改善箇所説明図

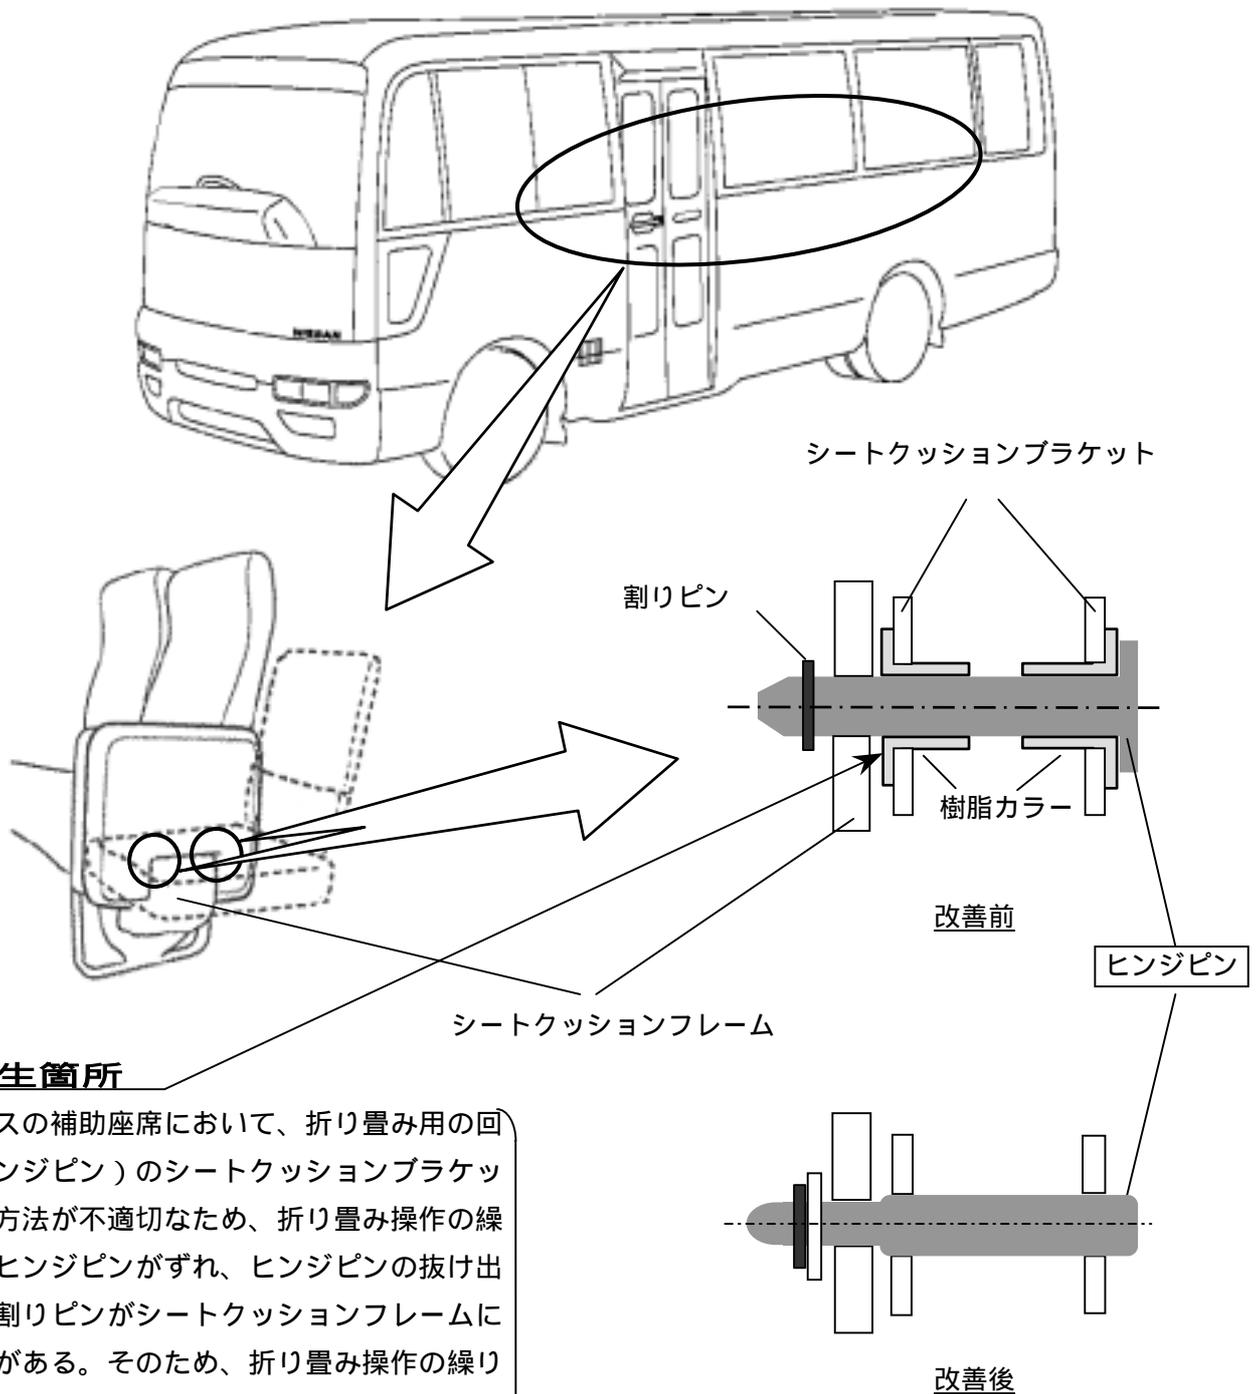
不具合発生箇所

マイクロバスの補助座席において、折り畳み用の回転中心軸（ヒンジピン）のシートクッションブラケットへの取付け方法が不適切なため、折り畳み操作の繰り返しによりヒンジピンがずれ、ヒンジピンの抜け出しを防止する割りピンがシートクッションフレームに干渉するものがある。そのため、折り畳み操作の繰り返しにより、割りピンが折損し、最悪の場合、ヒンジピンが抜けて、補助座席が傾くおそれがある。

改善の内容

全車両、当該ヒンジピンの取付け方法を点検し、取付け方法が不適切なものは樹脂カラーを取り外すとともに、ヒンジピンを対策品と交換する。

識別：銀色のシールをモデルナンバープレートに貼り付ける。
